JULGAMENTO DE RECURSO

Ref. - PREGÃO ELETRÔNICO Nº 10/2025
PROCESSO Nº 27/2025

OBJETO: Registro de preços, visando eventuais e futuras aquisição de luminárias de LED destinadas à iluminação pública dos municípios consorciados.

RECORRENTE: UNICOBÁ ENERGIA S.A., CNPJ nº 23.650.282/0002-59.

Figura 4 – Amostra Inbrax – Soquete articulável com ajuste de ângulo

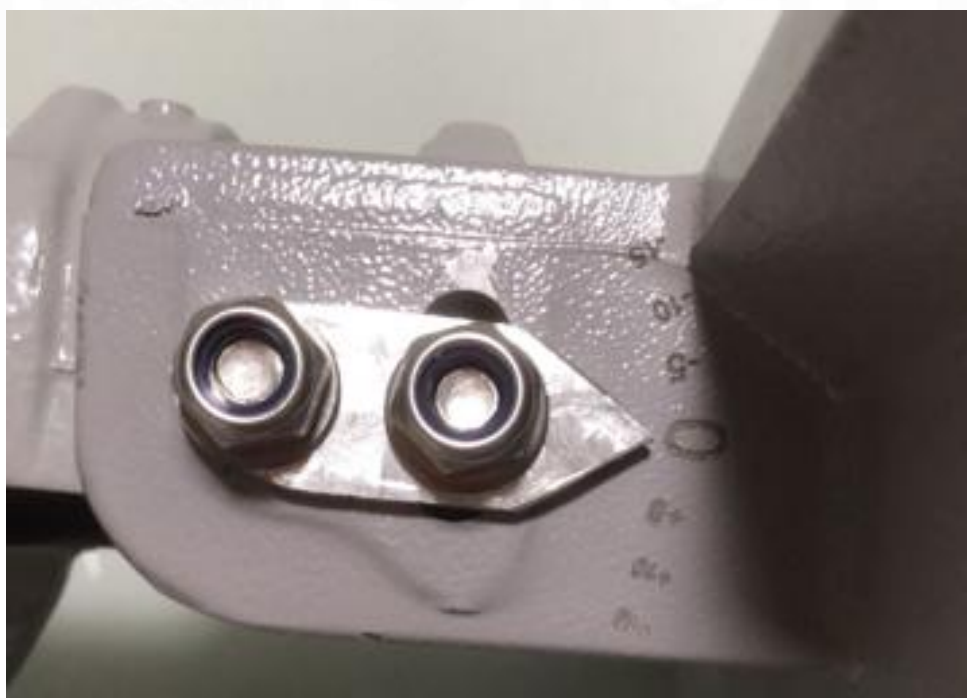
Sobre o segundo questionamento, a empresa Unicoba apontou que a licitante INBRAX tem a necessidade de realizar ajuste fino em altura, devido sua luminária possuir dois parafusos para travar o ângulo. Essa afirmação vai contra a amostra apresentada pela licitante, pois a mesma entregou amostra com gravação de ângulo e indicação do mesmo conforme imagem:

A recorrente alega que a amostra da empresa INBRAX necessitaria de "ajuste fino em altura". Tal afirmação não procede.

Conforme evidenciado nas imagens da amostra (Figuras 4 e 5), o produto da INBRAX possui um soquete genuinamente articulável, com sistema de trava por parafusos e graduação de ângulo gravada em seu corpo. Este design permite que o ângulo seja definido em solo e posteriormente fixado, cumprindo rigorosamente tanto a letra do item 13.12 quanto sua finalidade, que é garantir a segurança do instalador e a padronização do serviço.

- a) A desclassificação da amostra da Unicoba Energia S.A. foi correta, pois o produto apresentado não cumpre o requisito de possuir ajuste de ângulo articulável, conforme exigido pelo item 13.12 do Termo de Referência.
- b) A classificação da amostra da INBRAX está em conformidade com o edital, visto que seu produto atende à especificação técnica questionada.
